**Avis délibéré de la mission régionale d'autorité
environnementale sur le projet de parc photovoltaïque de
la société URBA 301 sur la commune de Charroux (03)**

Avis n° 2021-ARA-AP-1275

Avis délibéré le 1 février 2022

Figure 2: Plan d'implantation du projet (source : étude d'impact)

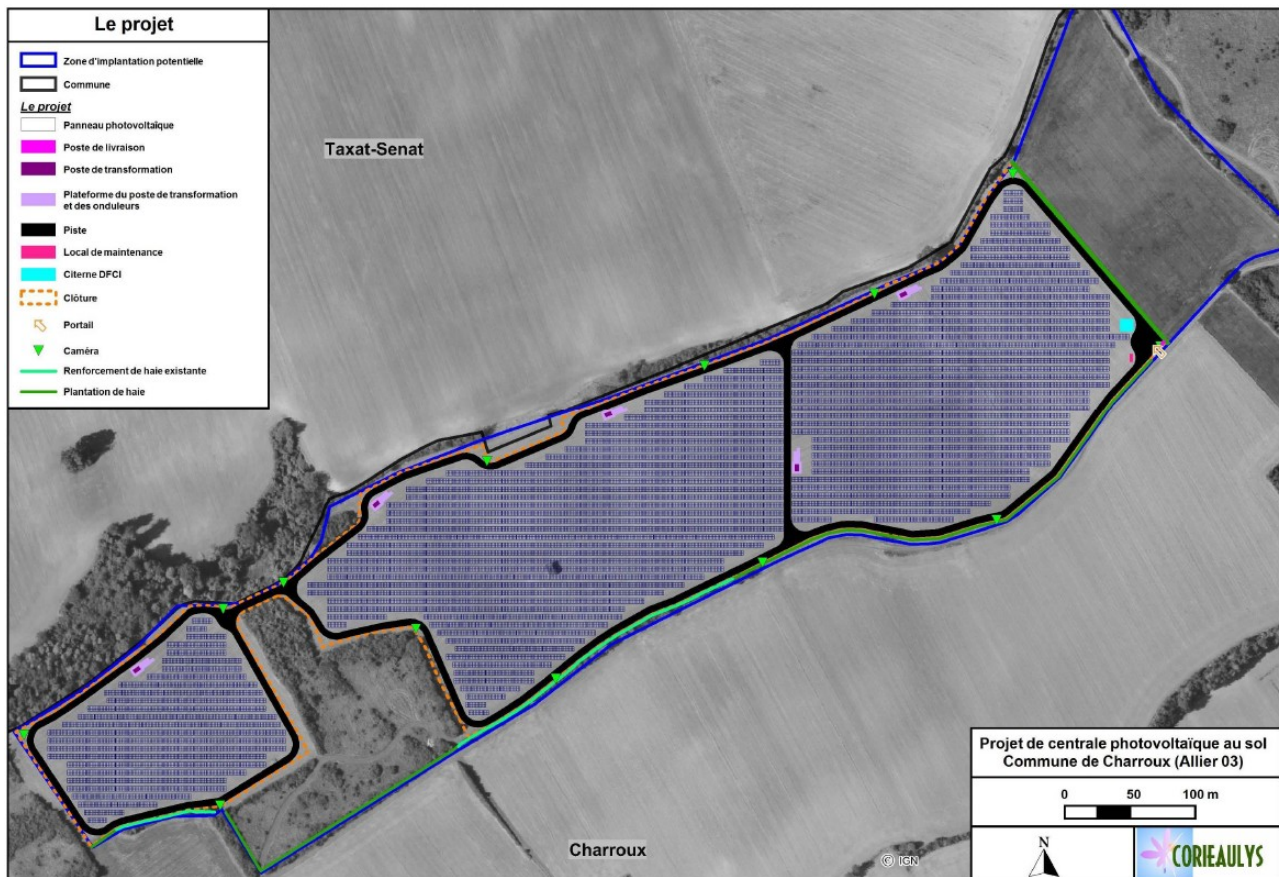
Le parc comporte également cinq postes de transformation (de 16 m² chacun), cinq onduleurs, un poste de livraison (13 m²), un local de maintenance (15 m²) et une citerne incendie (100 m²). Le raccordement du projet est envisagé au poste source électrique de la commune limitrophe de Belenaves sans être décrit, ni ces incidences.

L'Autorité environnementale recommande d'inclure dans le périmètre du projet et, donc de l'étude d'impact, le raccordement³ au réseau électrique national, fonctionnellement lié au

parc photovoltaïque, d'évaluer ses incidences environnementales et de présenter les mesures prises pour les éviter, les réduire et si besoin les compenser.
